POTENZIAMENTO PARCO EOLICO DI MACCHIA VALFORTORE – MONACILIONI –  
PIETRACATELLA – S. ELIA A PIANISI

INTEGRAZIONI – SABAP Barletta – Andria – Trani e Foggia

## RAPPORTO

**Figura 2-1 – Definizione dell'Area Vasta**

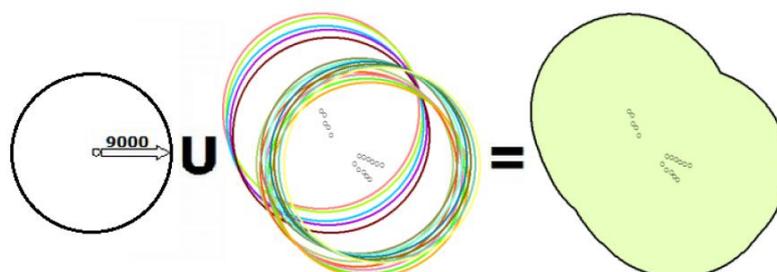
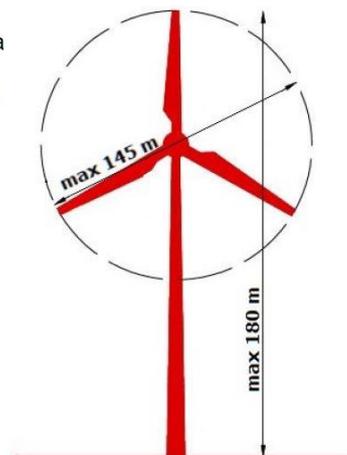
*Analisi dell’area di visibilità dell’impianto all’interno del bacino visivo, considerando anche gli effetti cumulativi derivanti dalla presenza di più impianti.*

Il bacino d’intervisibilità è stato valutato all’interno dell’area vasta, definita dall’involuppo delle aree con un raggio pari a 50 volte l’altezza massima attorno ad ogni aerogeneratore, in accordo con le indicazioni fornite dall’art. 3 - Allegato 4 del D.M. 10.09.2010 – Linee guida per l’autorizzazione degli impianti alimentati da fonti rinnovabili (Figura 2-1).

L’Area Vasta di studio è rappresentata dalla somma di ogni area circolare del singolo aerogeneratore con raggio  $r$  calcolato in 50 volte l’altezza massima  $H$  dell’aerogeneratore stesso.

$H =$  Altezza Massima aerogeneratore  $= 180$  m

Il raggio dell’area di ogni singolo aerogeneratore è quindi :  
 $H \times 50 = 180 \text{ m} \times 50 = 9000$  m
